島根原子力発電所 2 号炉 耐震設計の基本方針及び 重大事故等対策の有効性評価

(コメント回答)

令和 2 年 4 月
中国電力株式会社

<審査会合での指摘事項に対する回答>

図60-1 PCV圧力の推移 (RHARシナリオ)

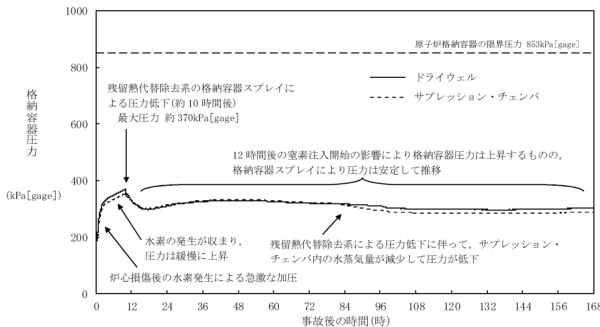
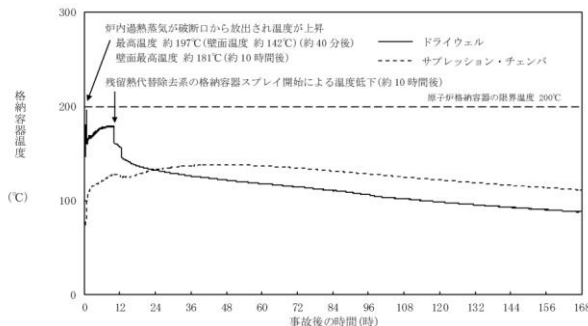
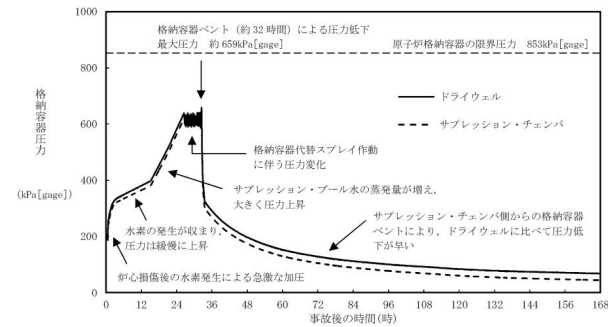
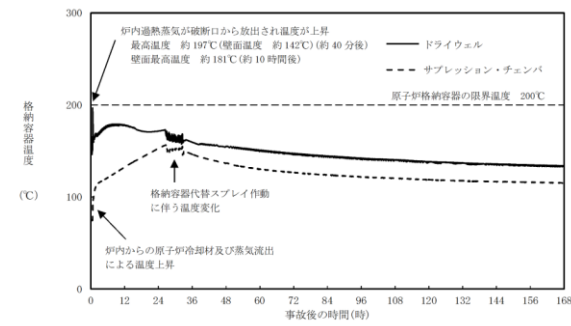
- 指摘事項（第809回審査会合（令和元年12月10日）重大事故等対処施設の耐震設計における重大事故と地震の組合せ）
V(LL)時の荷重の組合せについて、残留熱代替除去系を使用する場合としない場合の組み合わせの考え方について説明すること。
- 回答
 - SA事象発生後 10^{-2} 年（約3.5日）以降における原子炉格納容器（PCV）の圧力は、格納容器過圧・過温破損（残留熱代替除去系を使用する場合）（RHARシナリオ）の方が高く、PCV温度は格納容器過圧・過温破損（残留熱代替除去系を使用しない場合）（ベントシナリオ）の方が高い結果となっている。
 - 除熱機能の確保はSA設備である残留熱代替除去系（RHAR）の確保を優先に行うこと、及び運転状態V（LL）において考慮する期間（ 2×10^{-1} 年（約70日）以降）のPCV温度については、ベントシナリオにおいても格納容器除熱手段を切り替えることで、RHARシナリオと同様の傾向となることから、運転状態V（LL）時の荷重の組合せについて、RHARシナリオにおけるPCV圧力及びPCV温度を考慮することとしている。
 - SA事象発生後、外部水源を用いた注水等によりサプレッション・プール水位（S/P水位）が一度上昇すると、長期的にもS/P水位は低下しない可能性があることから、運転状態V（LL）時において組み合わせるS/P水位としては運転状態V（L）時と同じ約5.05mを用いることに変更する。

- SA事象発生後10⁻²年 (約3.5日) におけるPCV圧力はRHARシナリオの方が高く、PCV温度はベントシナリオの方が高い結果となっている。
- ここで、除熱機能の確保はSA設備であるRHARを優先に行うことから、運転状態V (L) 時及びV (LL) 時のいずれにおいてもRHARシナリオにおけるPCV圧力及びPCV温度を考慮することを基本としている。

図146-1 サプレッション・プール水位の推移
格納容器過圧・過温破損（残留熱代替除去系を使用しない場合）（2 Pd到達時にベント）

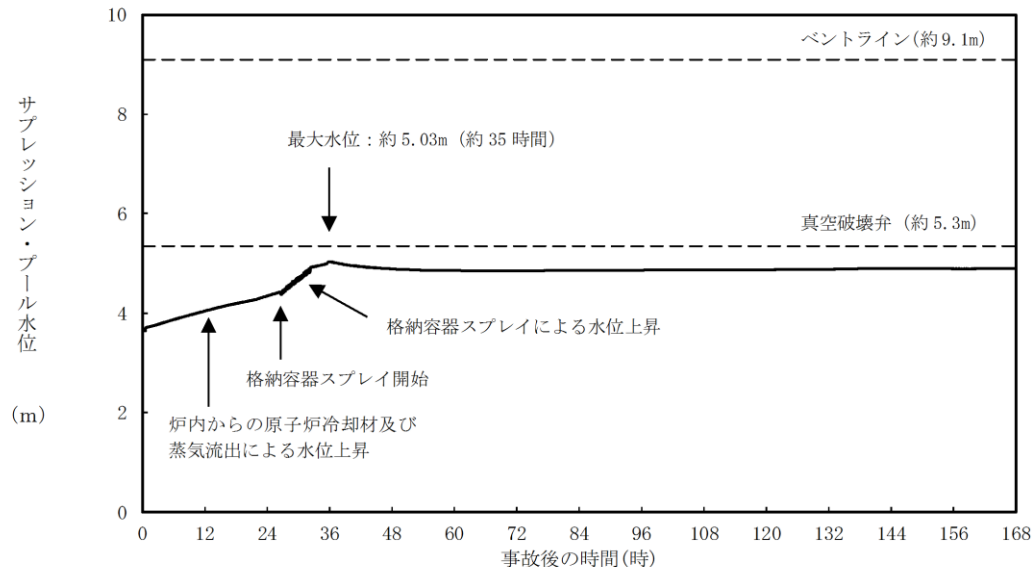
- 指摘事項（第809回審査会合（令和元年12月10日）格納容器過圧・過温破損，耐震設計の基本方針）
 - 見直し後のサプレッション・プールの注水制限値に対する不確かさ，裕度については，操作遅れや計器誤差及びベント時の体積膨張との関係を整理した上で，制限値の妥当性を説明すること。
 - 格納容器スプレイを止めた後のサプレッション・プール水位上昇率について，水位計の計器誤差との関係も含めて説明すること。
- 回答
 - 島根2号炉では，サプレッション・プール水位が通常水位＋約1.3m（サプレッション・チェンバ底面から4.9m）到達時に格納容器代替スプレイを停止し，格納容器ベントを実施する手順としている。
 - 格納容器ベントの実施前後の各種不確かさにより，サプレッション・プール水位が解析結果に対し変動する可能性があるが，いずれの場合においても耐震性を確保している水位（約5.05m）を下回ることを確認した。よって，サプレッション・プールの水位制限値を底面から4.9mとすることは妥当である。

- 格納容器ベント実施後は、ベントクリア（ダウンカマ部からサプレッション・チェンバへの水の移行）及びサプレッション・チェンバ圧力の低下による体積膨張によってサプレッション・プール水位が上昇する。
- 耐震性が厳しいベント管のベントヘッド接続部については、ベントクリアによりダウンカマ部の水がサプレッション・チェンバへ移行することで耐震評価条件は緩和されることから、格納容器ベント実施後のサプレッション・プール水位上昇による影響はない。
- なお、図146-1に示す有効性評価のサプレッション・プール水位（格納容器過圧・過温破損（残留熱代替除去系を使用しない場合）（2 Pd到達時にベント））は、格納容器ベント実施後のベントクリア及びサプレッション・チェンバ圧力の低下による体積膨張によるサプレッション・プール水位上昇を考慮した結果となっている。このときのサプレッション・プール水位は最大で約5.03mであり、耐震性を確保している水位（約5.05m）を下回る。

図147-1 ドライウェル内気相部のCs存在割合

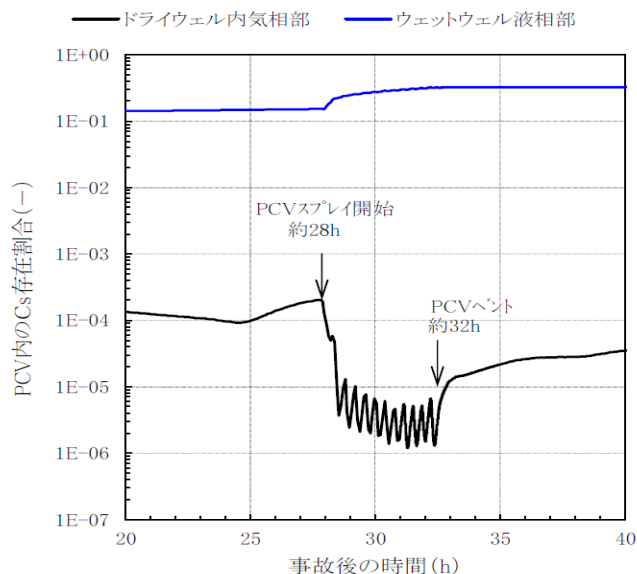
- 指摘事項（第809回審査会合（令和元年12月10日）格納容器過圧・過温破損）
ベントが遅れた場合のCs137の放出量への影響を説明すること。

- 大破断LOCA時に、格納容器ベント実施判断基準（サプレッション・プール水位 通常水位+約1.3m）に達し、格納容器スプレイが停止した後、ベント操作が遅延した場合、格納容器から漏えいし原子炉建物から大気へ放出されるCsが増加する。
- 図147-1のとおり、格納容器スプレイ開始後は、スプレイの効果によりCsの存在割合が低く抑えられているが、ベント遅延期間中はスプレイの実施がないことを考慮し、スプレイ開始直前における原子炉建物から大気へのCs放出率を用い、これが格納容器圧力 2 Pd到達までの期間続くものとしてCs放出量の増加量を評価した。
- Cs放出量の増加量を評価した結果、影響は小さく、増加量を合計した場合でも判断基準の100TBqを下回ることを確認した。

図150-2 被覆管及び壁面温度の推移

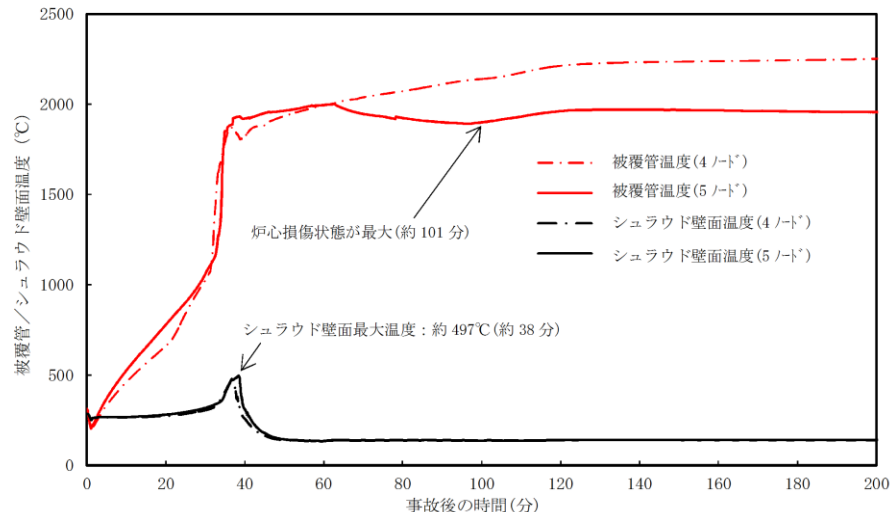
- 指摘事項 (第809回審査会合 (令和元年12月10日) 格納容器過圧・過温破損) 損傷した炉心の最外周の温度について, シュラウドへの影響の観点から説明すること。

- 図150-1に, 格納容器過圧・過温破損 (残留熱代替除去系を使用する場合) の炉心の損傷状態図を示す。炉心最外周の下から4, 5ノードにおいて“流路が閉塞した状態”となっている。
- 図150-2に, 炉心最外周の下から4, 5ノードの被覆管温度及び同じ高さ位置にあるシュラウド壁面温度の推移を示す。被覆管温度は約2,000℃まで上昇するが, 事象発生30分後からの原子炉注水の実施によりシュラウドは冷却されるため, シュラウド壁面の最大温度は約500℃であり, シュラウド材料 (SUS316L) の融点約1,400℃に至らないことから, シュラウドへの熱影響は小さい。

図153-1 非常用コントロールセンタ切替盤回路構成図
(通常運転時)

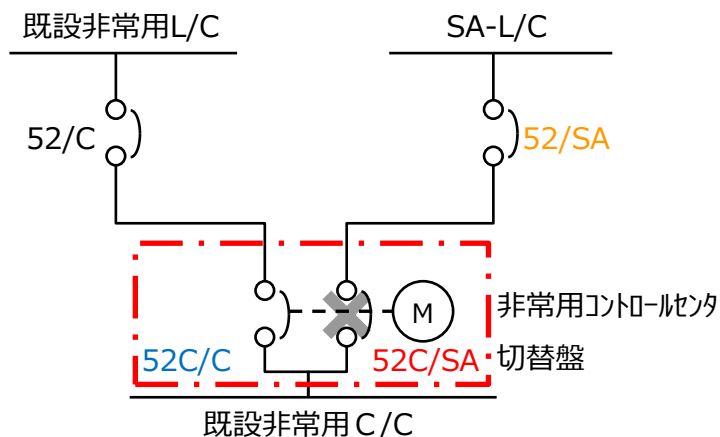
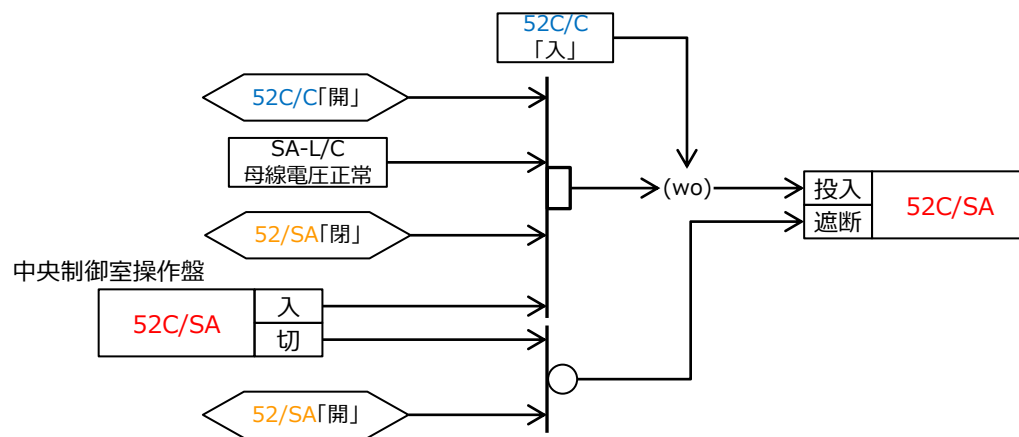
- 指摘事項（第809回審査会合（令和元年12月10日）格納容器過圧・過温破損）
自主対策設備とした非常用C/C切替盤について，通常運転時の運用及び悪影響防止対策を説明すること。
- 回答
 - 通常運転時は，SA-L/C※¹からの受電用遮断器(52C/SA)を開放することにより既設非常用所内電気設備との電気的分離を図っており，電気事故が他の区分へ波及することを防止している。
 - 制御回路には電氣的インターロックを使用し，SA-L/C側の受電遮断器(52C/SA)と既設非常用L/C側の受電遮断器(52C/C)が同時に投入されない設計としている。また，誤操作防止対策として手動で52C/Cを切操作しなければ52C/SAが投入できない設計としている。
 - 非常用コントロールセンタ切替盤は，既設非常用C/C ※²と同じ耐震Sクラスとしている。

図156-1 「高圧溶融物放出/格納容器雰囲気直接加熱」の作業と所要時間

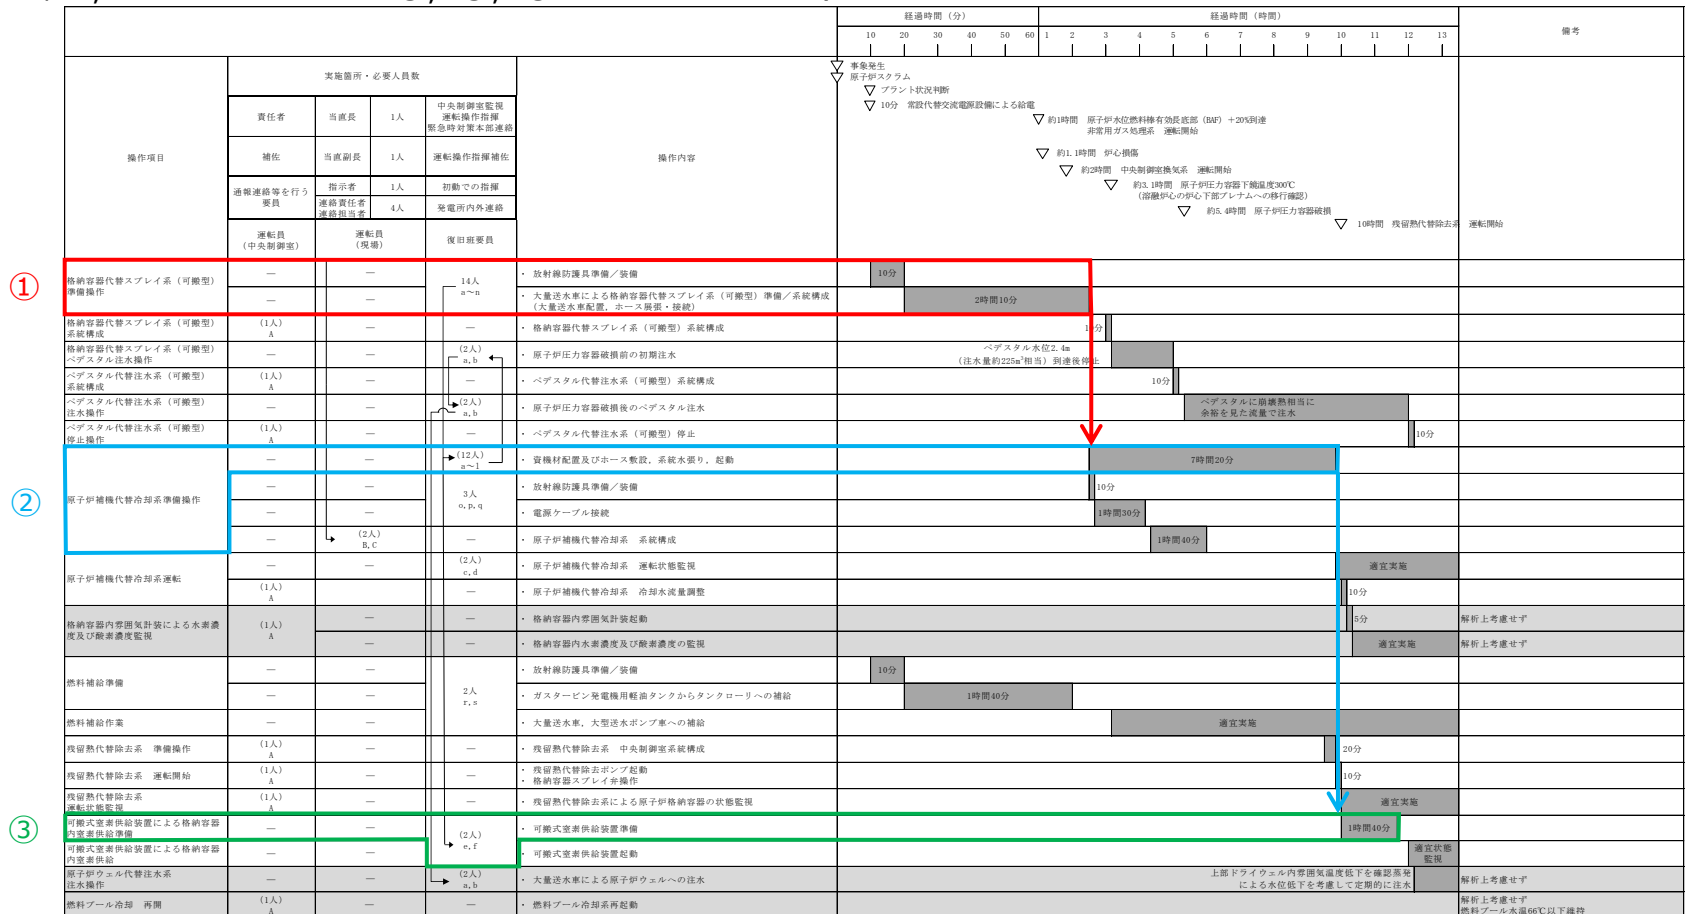
- 指摘事項 (第825回審査会合 (令和2年1月23日) DCH)
格納容器代替スプレイ (可搬型)、原子炉代替補機冷却 (可搬型) 及び可搬式窒素供給装置の対応手順について、連続した訓練を実施し、その結果を示す等、作業の成立性を示すこと。その際、アクセスルート、交代要員、個別の訓練との差異等も合わせて説明すること。
- 回答
 - 有効性評価のうち、同一の復旧班要員にて実施する作業が最も多い高圧溶融物放出/格納容器雰囲気直接加熱 (DCH) において、一連の作業を実施した場合でも、作業時間が想定時間内に収まることを訓練にて確認した。DCHの同一の復旧班要員にて実施する作業は、図156-1のとおり。(①, ②, ③の順番で準備を実施)

- 訓練の結果，図156-2に示す事象発生からの想定時間11時間20分に対し，作業を一連で実施した場合，図156-3に示すとおり，休憩等を含めても10時間6分であったため，同一の復旧班要員にて，作業の成立性を満足することを確認した。
また，各々の作業の所要時間も訓練結果から満足していることを確認した。
なお，技術的能力の各作業には十分な余裕時間を設定しており，訓練における休憩時間，訓練と技術的能力の作業開始場所の起点の相違による移動時間の差異を考慮しても，技術的能力で示している各作業の想定時間内に収まることを確認した。

図157-1 積算水素発生量の時間変化
(自動減圧機能付き逃がし安全弁 (6個))

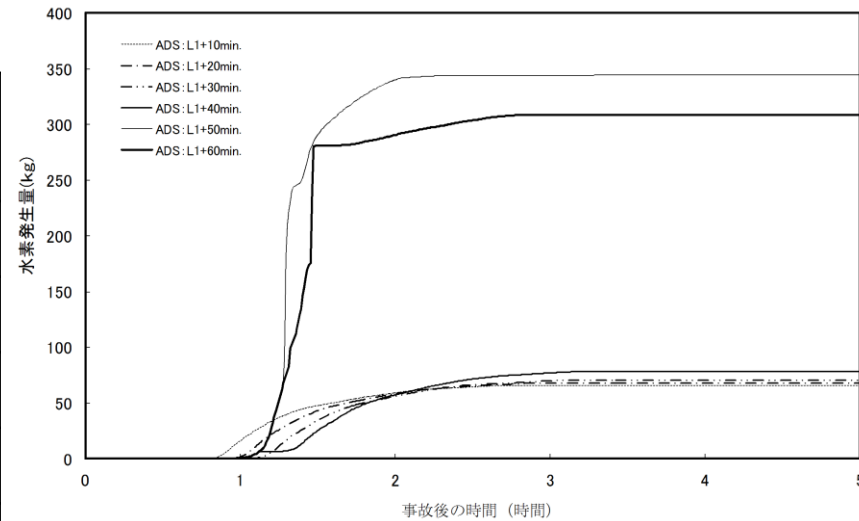
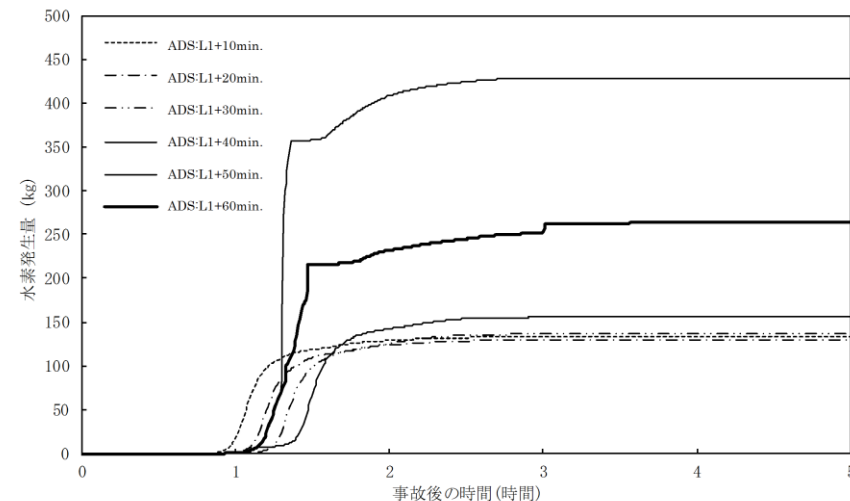
- 指摘事項（第825回審査会合（令和2年1月23日）DCH）
 - 原子炉水位低（レベル1）到達後の時間遅れにおける原子炉水位の状態及び水素発生量について、急速減圧に使用する自動減圧機能付き逃がし安全弁を2個及び6個とした場合における水素発生ピーク水位との関係を整理した上で、原子炉減圧のタイミング及び方法の選定根拠並びにそれらを踏まえた評価を説明すること。

- DCHに対する原子炉減圧の実施時期について、時間余裕も考慮した上で原子炉圧力容器破損前のいつまでに減圧すればいいのか、整理して説明すること。
- 回答
 - 原子炉への注水手段がなく原子炉圧力容器（RPV）の破損に至るおそれがある場合には、原子炉圧力容器高圧破損防止のための原子炉手動減圧を実施する必要がある。この際、蒸気冷却による燃料の冷却効果に期待するために原子炉減圧を遅らせ、シュラウド内の原子炉水位計（燃料域）で原子炉水位が「燃料棒有効長底部（BAF）より燃料棒有効長の20%高い位置」（BAF+20%）に到達した場合に、自動減圧機能付き逃がし安全弁2個で原子炉の減圧を実施する手順としている。

- 原子炉手動減圧に用いる弁の個数と水素の積算発生量に有意な変化が表れる減圧タイミング（水素発生ピーク水位）の関係性について確認するため、減圧に用いる自動減圧機能付き逃がし安全弁の弁の個数を2個又は6個とし、原子炉水位がL1に到達後10分から60分までのそれぞれのタイミングで減圧する場合の解析を実施し、水素の積算発生量を評価した。評価の結果を表157-2、図157-1及び図157-2に示す。
- この評価結果から、水素の積算発生量^{※1}は、減圧に用いる弁数を2個及び6個とした場合のいずれにおいても、L1到達後40分後と50分後の間に大きな差が表れており、減圧に用いる弁数によらず、水素の積算発生量に有意な変化が表れるタイミングは同じであることを確認した。L1到達後40分後の原子炉水位を評価すると、原子炉水位はBAF+20%程度であることから、これを減圧実施の水位としている。

図159-1 原子炉水位（燃料域）補正曲線

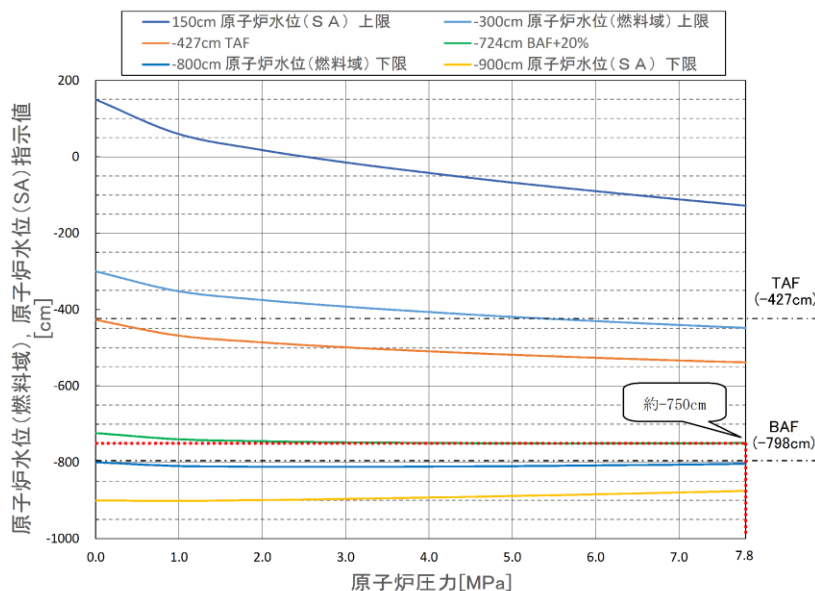
- 指摘事項（第825回審査会合（令和2年1月23日）DCH）
解析で用いた原子炉内の環境条件と原子炉水位計（燃料域）の計測条件を踏まえ、実運用における原子炉水位の確認手順を詳細に説明すること。
- 回答
 - 原子炉水位計（燃料域）の校正条件は「大気圧・飽和温度」であり、原子炉圧力高圧時は図159-1に示す補正曲線を用いて原子炉圧力に対する補正を行い、BAF+20%を判断する。
 - 高圧溶融物放出／格納容器雰囲気直接加熱において、原子炉水位計（燃料域）がBAF+20%に到達する時点（事象発生から約1時間後）では、原子炉圧力容器内の気相部温度は飽和温度を超えているが、ドライウェル内の気相部温度は約77℃であり、図159-2に示す水位不明判断曲線の水位不明領域に入っていないことから、原子炉水位計（燃料域）の凝縮槽内の水位は維持され、原子炉水位計（燃料域）による原子炉水位の確認は可能である。なお、図159-2に示す水位不明判断曲線は、全ての原子炉水位計の水位不明判断に用いる。

図160-1 逃がし安全弁の配置図

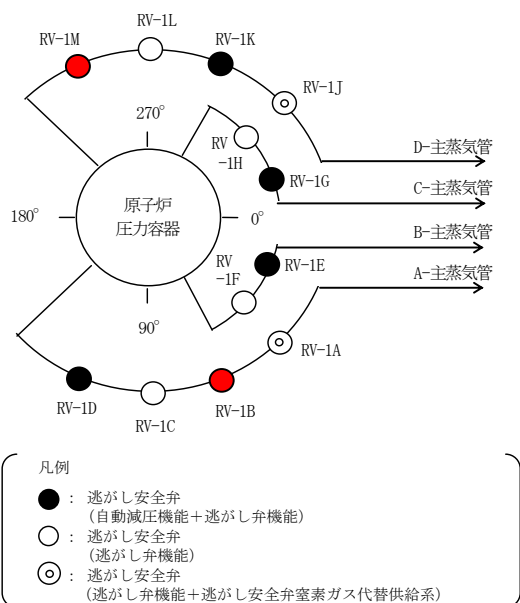
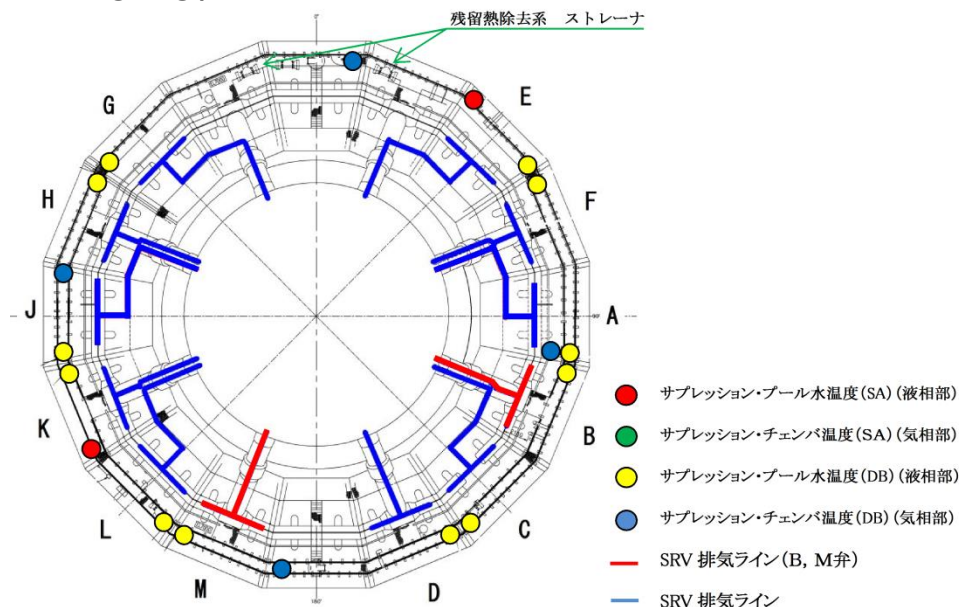
- 指摘事項 (第825回審査会合 (令和2年1月23日) DCH)
急速減圧に使用する自動減圧機能付き逃がし安全弁2弁について、サブレーション・プールへの熱影響の観点から踏まえ、選定の考え方を示すこと。
- 回答
 - 原子炉注水機能喪失時の原子炉手動減圧に用いる逃がし安全弁は、以下に示す条件を考慮し「B弁」及び「M弁」を選定している。
【選定条件】
 - ①自動減圧機能及び代替自動減圧機能を有する弁とし、本機能が作動した場合に必要な以上の逃がし安全弁が開とならないようにする。
 - ②過熱蒸気による逃がし安全弁損傷防止の観点から、開放する弁は可能な限り離隔させる。(図160-1)
 - ③残留熱除去系の機能喪失防止の観点から、開放する弁は残留熱除去系ストレーナから可能な限り離隔させる。(図160-2)
 - ④サブレーション・プール水温度の上昇を均一にするため、可能な限り離れた排気管の位置の弁とする。(図160-2)
 - 図160-2に示すとおり、「B弁」と「M弁」の排気ラインは比較的近接しているが、サブレーション・プール水量 (2,800m³) を勘案すると原子炉からの蒸気凝縮は十分可能である。
 - サブレーション・プールへの熱影響の観点 (【選定条件】④) からは、「B弁」と「M弁」の排気ラインは比較的近接しているが、重大事故等対応における悪影響を考慮し、その他の選定条件 (【選定条件】①～③) を全て満たす弁を選定している。

図162-1 ペDESTAL水位イメージ図

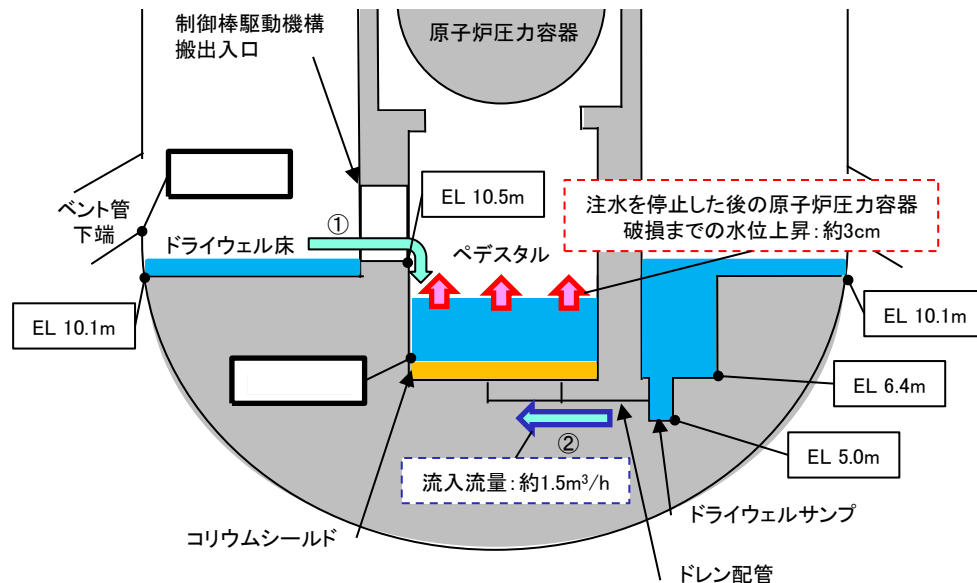
- 指摘事項（第825回審査会合（令和2年1月23日）FCI）
ペDESTALへの初期水張りは、2.4mで停止するとしているが、ドライウェルサンプからの逆流による水位上昇及び溶融炉心落下に係る水位上昇の影響を踏まえてFCIに対する水位の適切性を定量的に説明すること。

- 回答
 - 格納容器スプレイによるペDESTALへの注水操作（原子炉圧力容器破損前の初期水張り）におけるスプレイ水の流入経路としては、ペDESTAL開口部である制御棒駆動機構搬出入口より流入する経路（図中①）の他に、ドレン配管及びコリウムシールドスリットを通じてドライウェルサンプからペDESTALに流入する経路（図中②）がある。そのため、スプレイによるペDESTAL注水の停止後にドライウェルサンプに貯まったスプレイ水がこの経路を通じてペDESTALに流入することでペDESTAL水位が上昇する場合が考えられるが、この経路（図中②）を通じて流入する流量は最大で約 $1.5\text{m}^3/\text{h}$ ※¹、ペDESTALの水位上昇率は約 $0.06\text{m}/\text{h}$ であり、注水を停止した後の原子炉圧力容器破損まで※²の逆流による水位上昇分は約3cmであることから、FCIに対して与える影響は小さい。

図163-1 原子炉格納容器断面図

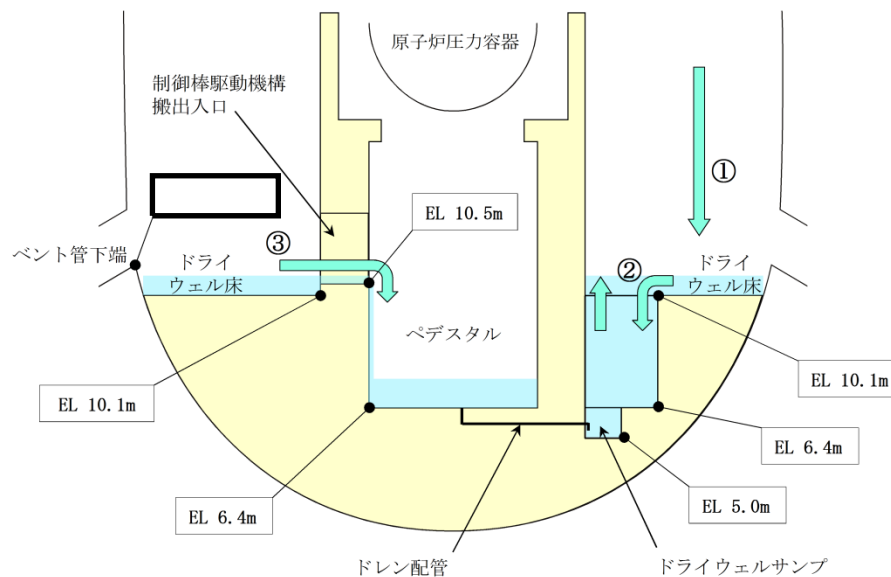
格納容器代替スプレイ（可搬型）によるペDESTALへの初期水張りについて、スプレイ注水した量がそのまま全て入ると評価しているが、原子炉格納容器内で滞留する箇所はないのか、ペDESTALまでの流路の確実性について、ペDESTAL周囲の堰等の構造の詳細図と原子炉格納容器内及びペDESTAL代替注水系の流路、エレベーションを示して説明すること。

- 格納容器代替スプレイ系（可搬型）を用いた場合のスプレイ水の経路については、原子炉格納容器内の各フロアにスプレイ水が滞留するような機器や堰が無く、各フロアの床がグレーチングとなっていることから、スプレイ水は原子炉格納容器最下階のドライウェル床に全量流下する（①）。ドライウェル床に流下したスプレイ水は、ドライウェル床面を流れ、ドライウェルサンプピットに流れ込み、ドライウェルサンプピットの水位が上昇する（②）。ドライウェルサンプピットが満水になるとドライウェル床面に水が溜まり、ドライウェル床面に溜まった水の水位が上昇すると、制御棒駆動機構搬出入口からペDESTALに流入する（③）。
- なお、ベント管下端の高さより、ペDESTAL開口部である制御棒駆動機構搬出入口下端の高さの方が低いため、サブプレッション・チェンバ側に流出することはない。

図164-1 ペDESTAL水位／ドライウェル水位と注水流量の推移

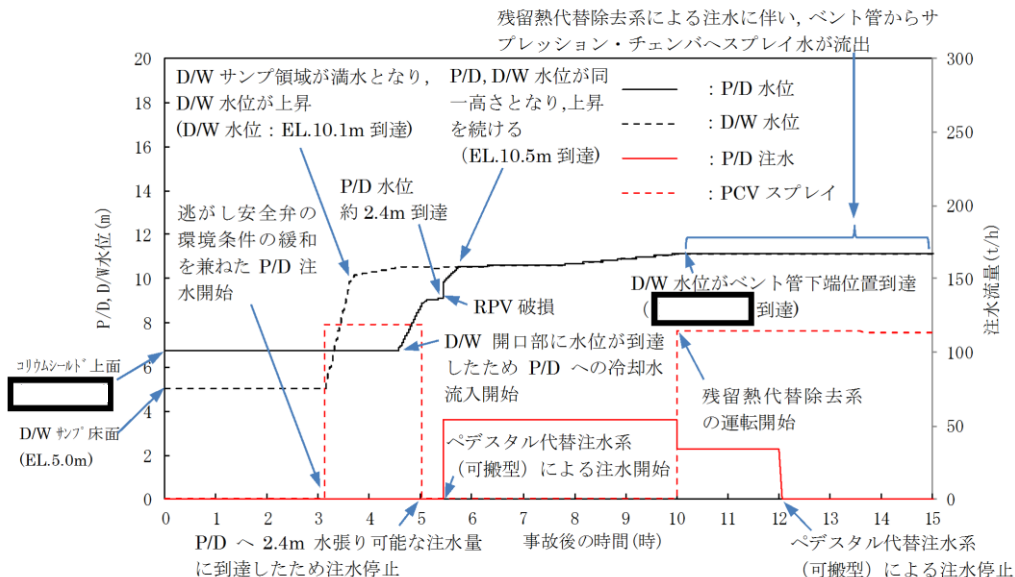
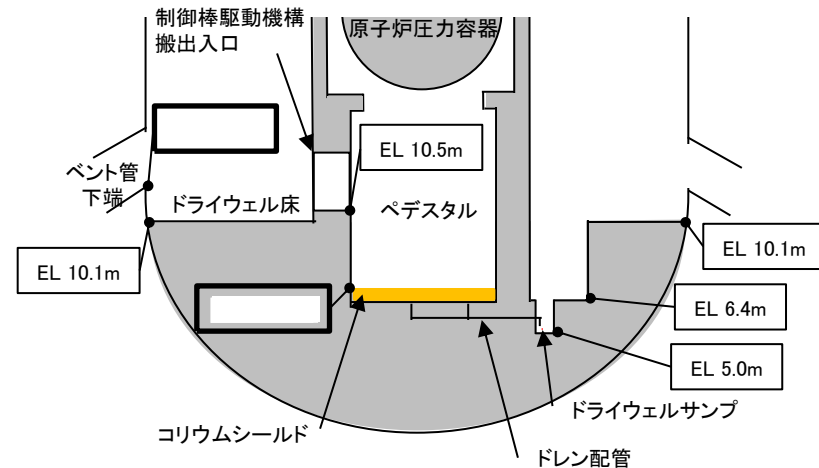
- 指摘事項 (第825回審査会合 (令和2年1月23日) DCH)
ペDESTALへの初期水張りから残留熱代替除去系への切替え, サプレッション・チェンバへの流出までの一連の操作におけるペDESTAL水位, ドライウェル水位の2つの水位トレンドを示し, 残留熱代替除去系への切替え時期等を説明すること。

- 評価事故シーケンス「高圧溶融物放出／格納容器雰囲気直接加熱」におけるペDESTAL(P/D)水位／ドライウェル(D/W)水位と注水流量の推移を図164-1に, 原子炉格納容器の断面図を図164-2に示す。
- 本評価事故シーケンスでは, 事象発生から約3.1時間後, 原子炉圧力容器下鏡温度が300℃に到達した時点で, 格納容器代替スプレイ系 (可搬型) によるペDESTAL注水を開始し, 原子炉圧力容器破損までにペDESTALに溶融炉心の冷却に必要な水位及び水量を確保するとともに格納容器冷却を実施する。溶融炉心の落下後は, ペDESTAL代替注水系 (可搬型) によって溶融炉心の冷却を実施する。さらに, 原子炉補機代替冷却系及び残留熱代替除去系の準備が完了する事象発生から10時間が経過した時点で, 残留熱代替除去系の運転を開始し, 原子炉格納容器の圧力及び温度を低下させる。その後, ペDESTAL代替注水系 (可搬型) の停止基準である, 格納容器圧力384kPa[gage]以下及びドライウェル水位がベント管下端位置 (ドライウェル床面 + 1 m) 到達を確認後に注水を停止する。
